DETERMINAZIONE DEL DIRIGENTE SERVIZIO VIA/VINCA 7 ottobre 2025, n. 437

[ID VIP 8112] - Parco fotovoltaico da realizzare nel comune di Melpignano, (LE), di potenza pari a 19,593 MW. Istanza per il rilascio del Provvedimento di VIA statale ex art. 23 del D.lgs. n. 152/2006 e ss.mm.ii.

Proponente: CCEN Melpignano S.r.l.

Relazione tecnica a supporto dell'istruttoria sul progetto

Fig. 1 - Area dell'impianto con buffer di 500 m rispetto a beni sottoposti a tutela (PPTR)

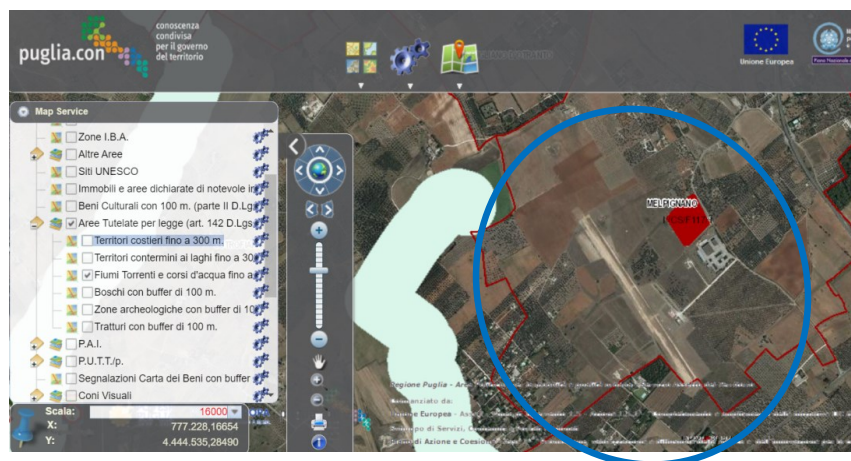
- **ricade** entro 500 metri da zone a destinazione industriale, artigianale e commerciale, compresi i siti di interesse nazionale, nonché le cave e le miniere (lett. c ter 1), non risulta interna ad impianti industriali e stabilimenti né racchiusa entro 500 metri dal medesimo impianto o stabilimento (lett. c ter 2);
- **non** è adiacente alla rete autostradale entro una distanza di 300 metri (lett. c ter 3).
- **non ricade** nella fascia di rispetto dei beni sottoposti a tutela (500 metri per gli impianti fotovoltaici, lett. c quater) (vedi fig. 1):

- dista meno di 500 m da:
 - "Fiumi, Torrenti e Corsi d'Acqua iscritti negli elenchi delle acque pubbliche";

Fig. 2 - Ubicazione dell'impianto rispetto alle aree non idonee ex RR 24/2010

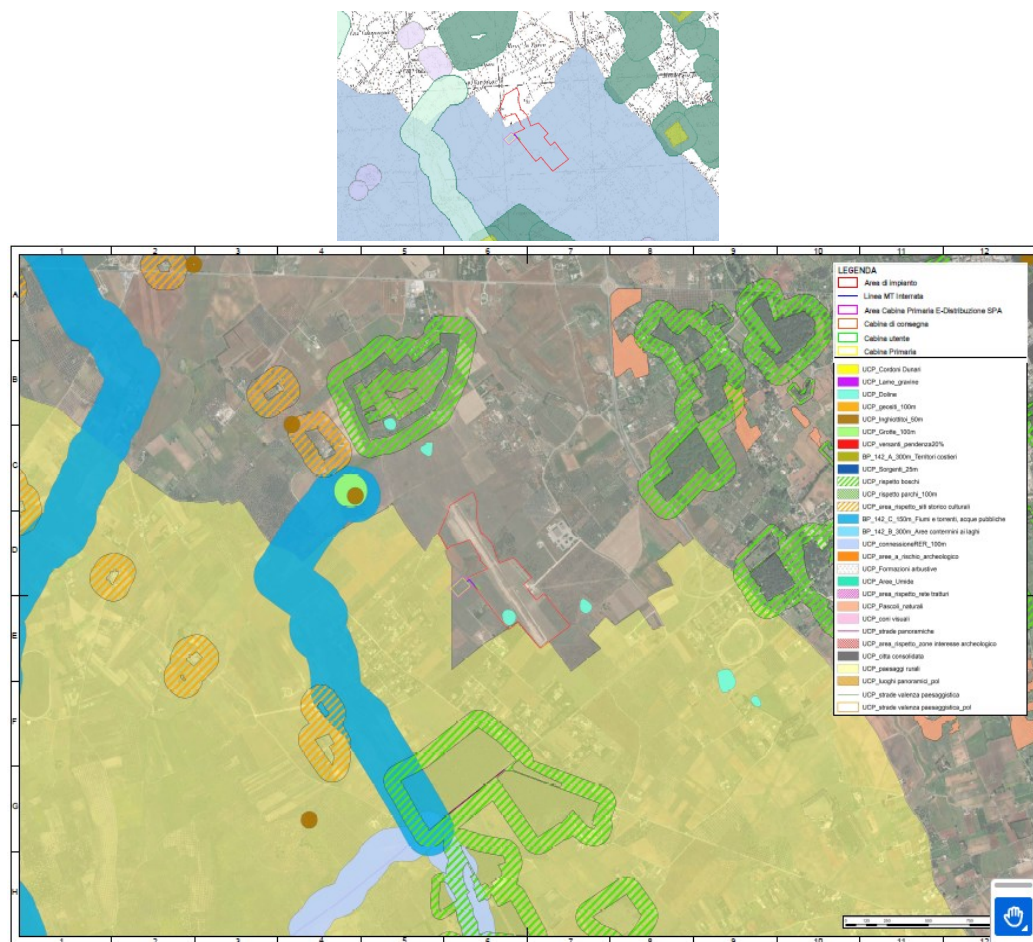
L'area dell'impianto proposto ricade tra quelle indicate come non idonee ai sensi del regolamento regionale n. 24 del 2010. In proposito, si veda la successiva fig. 2.

Si segnalano i seguenti vincoli nell'area in prossimità dell'impianto:

- Componenti Geomorfologiche, UCP Doline;
- In adiacenza vi è un'area Componente UCP, area soggetta a vincolo idrogeologico;
- Il perimetro dell'impianto è (per un breve tratto) confinante con la componente culturale insediativa UCP – Paesaggio Rurale, nel dettaglio con Parco Agricolo Multifunzionale di Valorizzazione Li Paduli.
- L'area di Impianto è posta circa 4,3 km dal SIC IT9150020 Bosco Pecorara, tutte le altre aree vincolate sono a distanze maggiori.
